Document de réponse aux compléments Parc éolien des Althéas

**Dancourt-Popincourt, L'Échelle-Saint-Aurin et
Marquivillers**

Le présent dossier a pour objectif de répondre à la demande de compléments, formulée par la DREAL Hauts-de-France, Unité Départementale de la Somme, dans son courrier en date du 20 août 2021.

Figure 1 : Schéma d'implantation associé aux enjeux ornithologiques en période postnuptiale (page 241 de l'étude écologique complétée et page 70 de l'étude d'impact complétée)

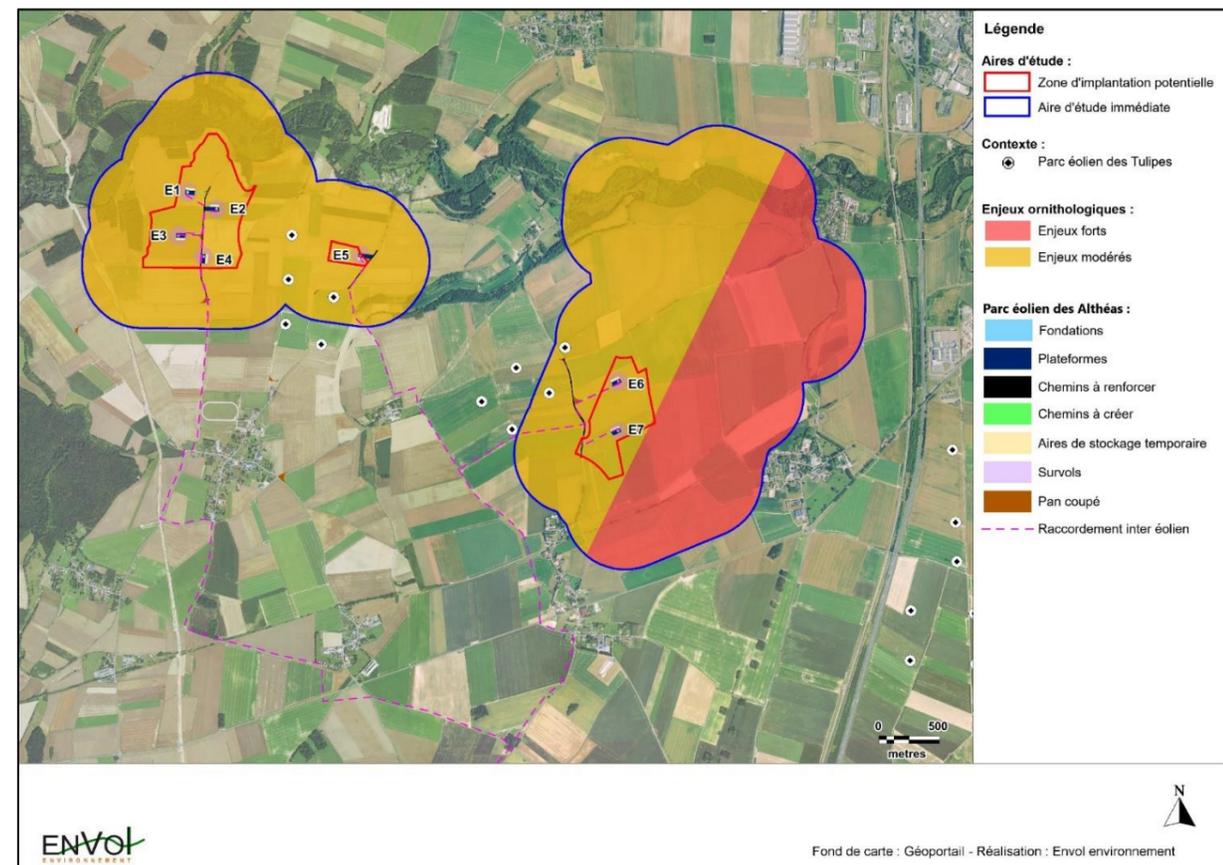
Expliquer pourquoi les recommandations du BE n'ont pas été suivies afin de réduire l'impact potentiel du parc.

E4 Survole cette zone de reproduction probable (enjeu fort en période nuptiale). A voir si cette éolienne peut être déplacée. Impacts à revoir à modérés pour le Busard Saint-Martin.

Pour l'éolienne E7, en plus de la distance d'éloignement, l'implantation de celle-ci a pris en compte la distance d'éloignement de 200m au regard des haies présentes en bordure de zone d'implantation. Cette mesure a pour vocation de réduire fortement le risque de collision de nombreuses espèces avifaunistiques mais aussi chiroptérologiques. Enfin comme précisé en page 241 de l'étude écologique complétée, une migration diffuse s'effectue à l'automne sur la moitié de la Zone Est de notre projet. Cependant, les éoliennes E7 et E6 se situent bien en dehors de ces passages migratoires présentés en enjeux forts sur la Figure 1.

Ainsi, certaines recommandations du bureau d'étude n'ont pas pu être suivies pour les raisons techniques : l'alignement en ligne des éoliennes s'est avéré impossible à la suite de la consultation réalisée auprès de GRTgaz mais aussi pour permettre un éloignement suffisant aux éléments arbustifs. D'autres recommandations n'ont pas été suivies puisqu'elles n'ont pas été jugées nécessaires : Le survol de l'éolienne E4 sur la zone de nidification du Busard-Saint-Martin n'aura pas d'impact réel sur la nidification du Busard-Saint-Martin comme le démontre le suivi post-implantation réalisé sur le parc éolien des Tulipes, situé à proximité immédiate du parc des Althéas. Ainsi, malgré la présence des 10 éoliennes, ce suivi a démontré que l'espèce continue de nichée et qu'aucun cas de mortalité n'est avéré.

L'emplacement de l'éolienne E4 respecte l'implantation de moindre impact précisée en page 236 de l'étude écologique complétée (repris en pages 150 et 151 de l'étude d'impact complétée) « En définitive, la variante d'implantation retenue est de moindre emprise à l'échelle de la zone du projet (...) De plus, les zones à enjeux avifaunistiques supérieurs ont été évitées par le retrait de machine au niveau des secteurs de reproduction probables du Busard Saint-Martin et au niveau du micro-couloir de migration dans la partie Est de la zone d'implantation potentielle. Ce retrait engendre une perte d'habitat restreinte et une diminution des risques de collisions avec l'avifaune ». La zone de nidification probable du Busard Saint-Martin sur la zone de survol des pales de E4 change d'une année à l'autre, le choix de la zone de nidification étant dépendant de l'assolement des parcelles. Ce territoire situé à l'ouest est composé de vastes étendues de plaines céréalières et les possibilités pour l'espèce en termes de milieux de nidification sont importantes. De plus le rapport de suivi environnemental du Parc des Tulipes concernant le Busard Saint-Martin a confirmé la présence de l'espèce sur cette zone pour sa nidification en 2021. L'installation des 10 éoliennes n'a donc pas empêché ou modifié les habitudes des oiseaux qui viennent nicher à proximité des turbines. Un suivi mortalité a également eu lieu en parallèle en 2021 sur le parc des Tulipes et aucun cas de mortalité n'a été constaté pour l'espèce. Le Busard Saint-Martin continue ainsi de nicher sur ce territoire en présence des éoliennes :
